Zienswijze op het 'planMER Windbeleid en RES Provincie Gelderland'

Betreft: Regionale aanvullingen (zaaknummer 2024 014892))

Datum: 3 maart 2025

Ingediend door: vereniging Door Weer en Wind, verenigingdoorweerenwind@gmail.com

Figuur 1 Zoekgebied S3H17 op basis van SWECO criteria voor uitsluitingsgebieden³.

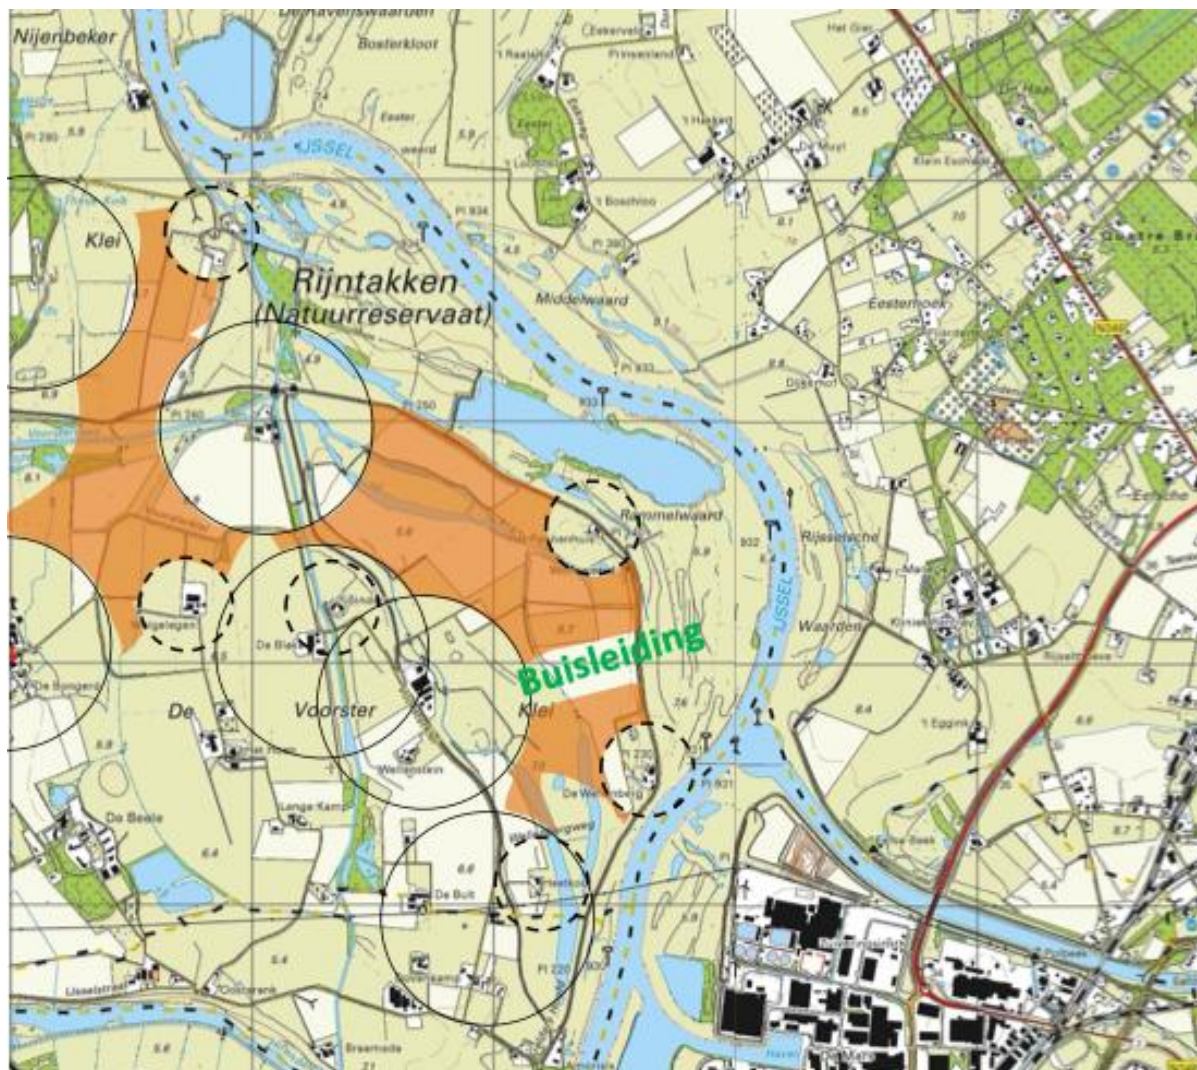
Dus de keuze van geschikte zoekgebieden door RES-regio's gebeurt niet op basis van realistische informatie, maar op basis van een bovengrens van een bovengrens. Om dit inzichtelijk te maken, zijn hieronder kaarten te vinden van het zoekgebied S3H17 (Voorsterklei) als uitsluitingsgebied en als nee-tenzij gebied (Figuur 1 en **Fout! Verwijzingsbron niet gevonden.**), conform de criteria van SWECO. Het oppervlak van het uitsluitingsgebied bedraagt ongeveer 150 hectare; het oppervlak van het nee-tenzij gebied bedraagt ongeveer 50 hectare. Dat is een afname van 65%! Met ongetwijfeld grote gevolgen voor de opwekpotentie die niet door ons is in te schatten omdat de berekening van de opwekpotentie voor ons niet navolgbaar is (zie punt 4.2).

De figuur is gemaakt door de grens van zoekgebied S3H17 op het geoportaal van de Provincie⁴ over te zetten naar een topografische kaart. Het gebied wordt begrensd door de geluidscontouren rond geconcentreerde woningen (grote cirkels), de geluidscontouren rond vrijstaande woningen (kleine gestippelde cirkels), Natura2000 gebied (niet weergegeven) en een buisleiding. De oranje/ rode gebieden zijn de mogelijke gebieden waar windturbines kunnen komen. De geconcentreerde woningen hebben een geluidscontour van 435 meter; de vrijstaande woningen hebben een contour van 178 meter.

Figuur 5 <https://slgelderland.nl/kennisbank/landschap-op-de-kaart>

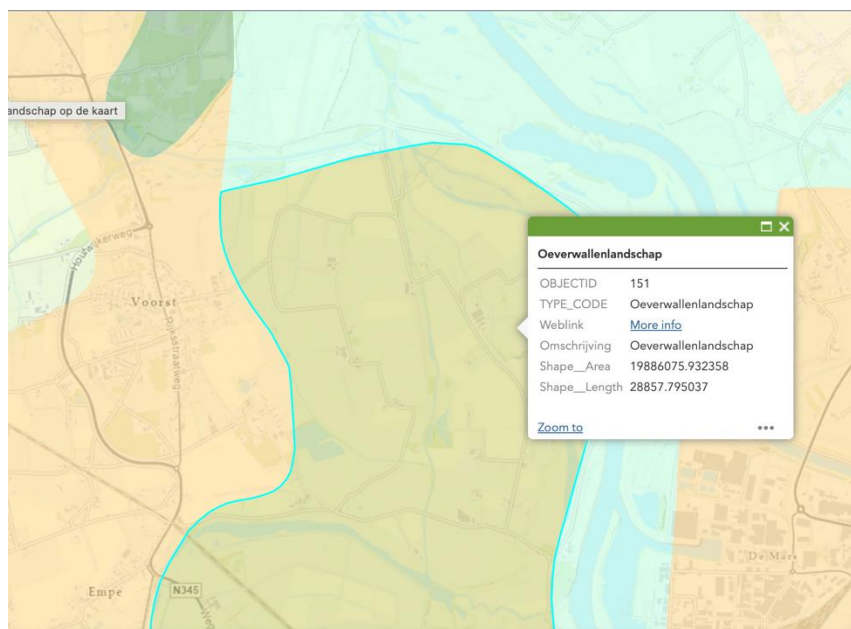
Een concrete bronvermelding voor deze kaart is niet opgenomen. Op de site van de Stichting Landschapsbeheer Gelderland is een kaart te vinden waarop de Voorsterklei is aangemerkt als 'Oeverwallenlandschap'. Dit verdient volgens tabel 11 een score van '-- ROOD'!

Hoe komt SWECO dan aan de score '0/- GEEL'??
